**Drážní zařízení – Zařízení drážních vozidel –
Zkoušky rázy a vibracemi**

**ČSN
EN 61373
ed. 2
OPRAVA 2
33 3565**

Corrigendum

ČSN EN 61373 ed. 2 (33 3565) Drážní zařízení – Zařízení drážních vozidel – Zkoušky rázy a vibracemi z května 2011 se opravuje takto:

Obrázek 1 – Gaussovo rozdělení se nahrazuje následujícím obrázkem:

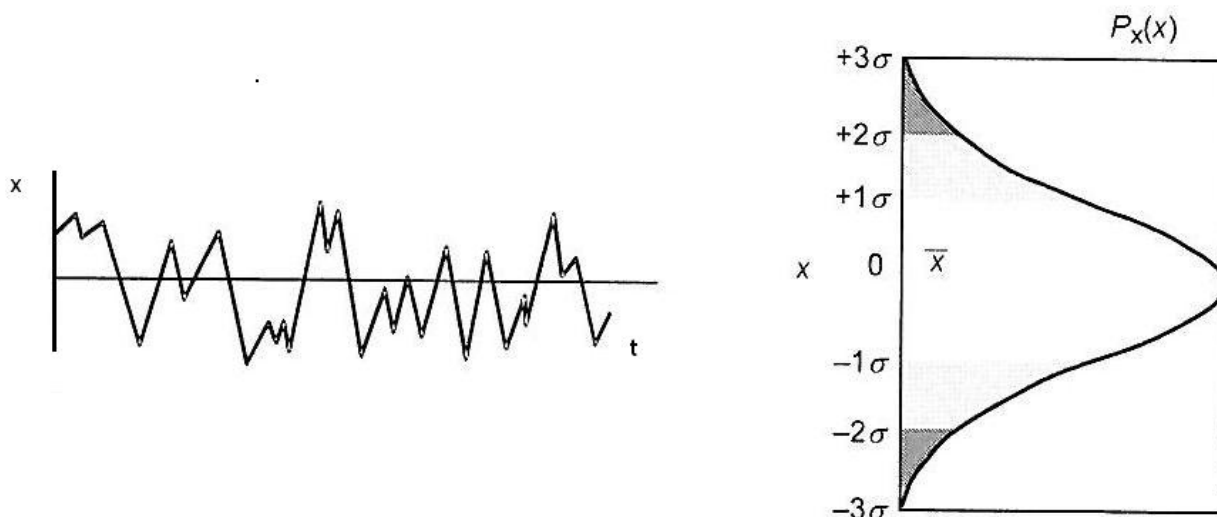
Na straně 9 v článku 3.2 Gaussovo rozdělení se text „c je střední kvadratická hodnota“ nahrazuje textem „σ je střední kvadratická hodnota^{NP1)}“.
